工事計画認可申請書の一部補正について

大飯発電所第3号機

工事計画認可申請書の一部補正

【資料3 中央制御室の機能に関する説明書 別添 固定源及び可動源の特定について】

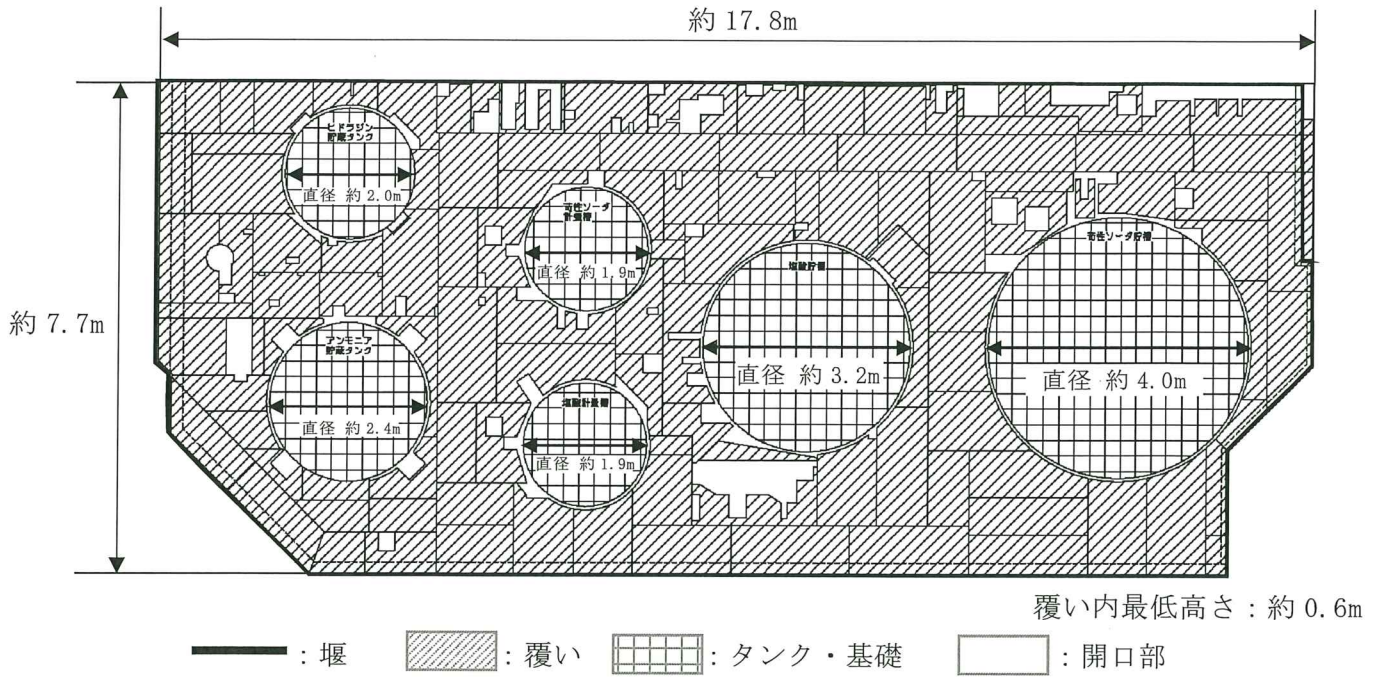
変更前	変更後	備考
<div data-bbox="305 436 1175 1339" style="text-align: center;"> <p>— : 堰 ▨ : 覆い</p> <p>(3号機 アンモニア貯蔵タンク、ヒドラジン貯蔵タンク、塩酸貯槽)</p> <p>— : 堰 ▨ : 覆い</p> <p>(4号機 アンモニア貯蔵タンク、ヒドラジン貯蔵タンク、塩酸貯槽)</p> </div> <p>第2.2-2図 受動的に機能を発揮する設備（敷地内固定源） (1/3)</p>	<div data-bbox="1344 453 2315 1587" style="text-align: center;"> <p>約 17.8m</p> <p>約 7.7m</p> <p>— : 堰 ▨ : 覆い ▩ : タンク・基礎 □ : 開口部</p> <p>覆い内最低高さ：約 0.6m</p> <p>(3号機 アンモニア貯蔵タンク、ヒドラジン貯蔵タンク、塩酸貯槽)</p> <p>直径約 3.2m 直径約 4.0m</p> <p>約 17.8m</p> <p>約 7.7m</p> <p>— : 堰 ▨ : 覆い ▩ : タンク・基礎 □ : 開口部</p> <p>覆い内最低高さ：約 0.6m</p> <p>(4号機 アンモニア貯蔵タンク、ヒドラジン貯蔵タンク、塩酸貯槽)</p> <p>直径約 3.2m 直径約 4.0m</p> </div> <p>第2.2-2図 受動的に機能を発揮する設備（敷地内固定源） (1/3)</p>	<p>記載の適正化</p>
<p>- 03-別添-15 -</p>	<p>- 03-別添-15 -</p>

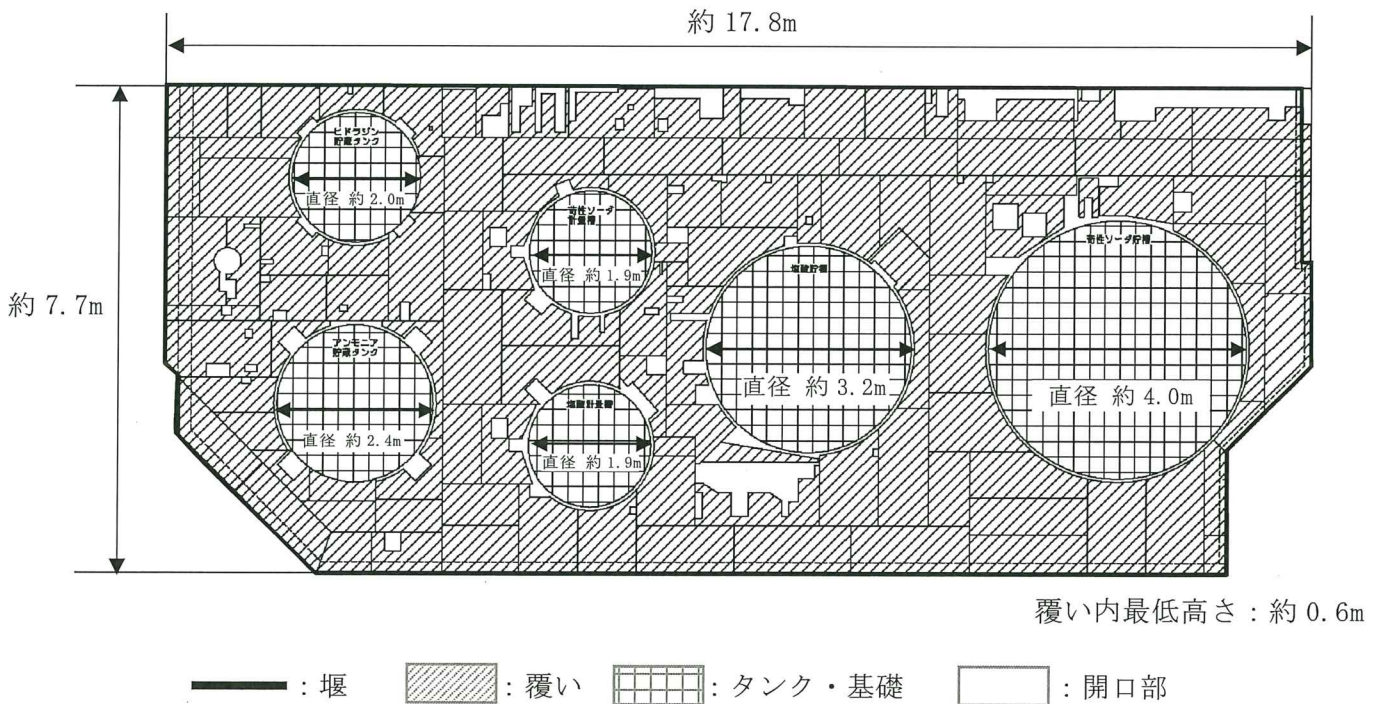
変更前	変更後	備考
<div data-bbox="341 420 1133 913" data-label="Diagram"> <p>34A 硫酸貯槽</p> <p>— : 堰</p> <p>(3・4号機 A 硫酸貯槽 (構内排水処理装置用))</p> </div> <div data-bbox="341 1081 1133 1575" data-label="Diagram"> <p>34B 硫酸貯槽</p> <p>— : 堰</p> <p>(3・4号機 B 硫酸貯槽 (構内排水処理装置用))</p> </div> <p>第2.2-2図 受動的に機能を発揮する設備 (敷地内固定源) (2/3)</p>	<div data-bbox="1448 457 2270 861" data-label="Diagram"> <p>約 8.3m</p> <p>約 6.6m</p> <p>34A 硫酸貯槽</p> <p>直径約 2.0m 直径約 2.0m 直径約 1.4m</p> <p>堰最低高さ: 約 0.5m</p> <p>— : 堰 □ : タンク □ : 開口部</p> <p>(3・4号機 A 硫酸貯槽 (構内排水処理装置用))</p> </div> <div data-bbox="1448 997 2270 1428" data-label="Diagram"> <p>約 5.4m</p> <p>約 4.0m</p> <p>34B 硫酸貯槽</p> <p>直径約 2.0m</p> <p>堰高さ: 約 0.7m</p> <p>— : 堰 □ : タンク □ : 開口部</p> <p>(3・4号機 B 硫酸貯槽 (構内排水処理装置用))</p> </div> <p>第2.2-2図 受動的に機能を発揮する設備 (敷地内固定源) (2/3)</p>	<p>記載の適正化</p>

第2.2-2図 受動的に機能を発揮する設備 (敷地内固定源) (1/3)

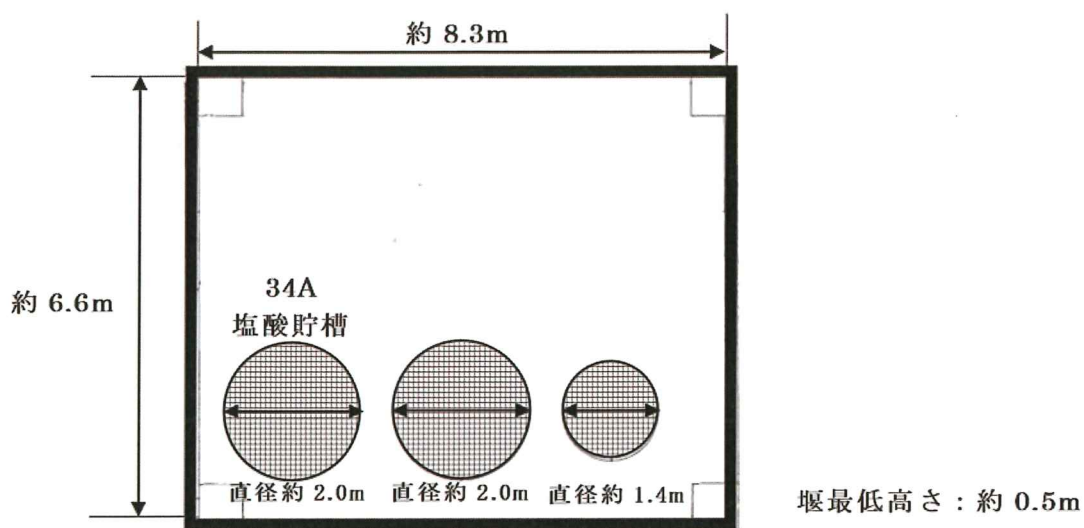
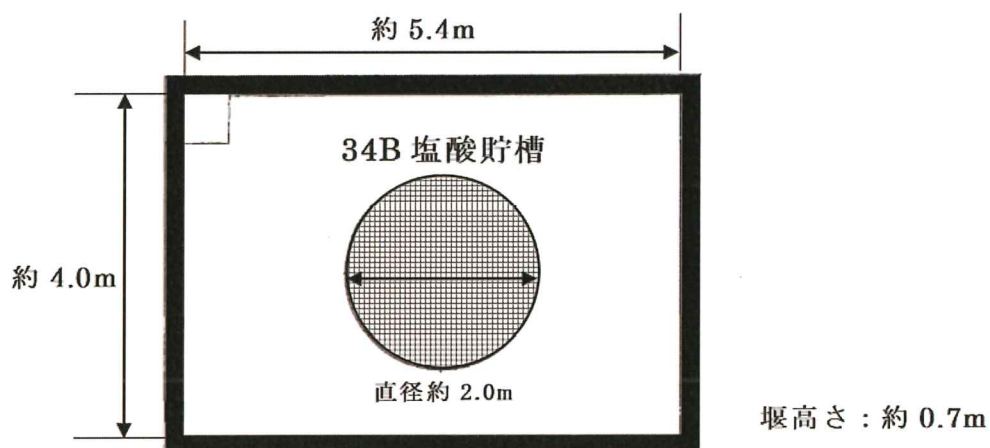
2020年1月30日付け関原発第493号にて申請した工事計画認可申請書について、「資料3 中央制御室の機能に関する説明書」の記載の適正化を行うため補正する。
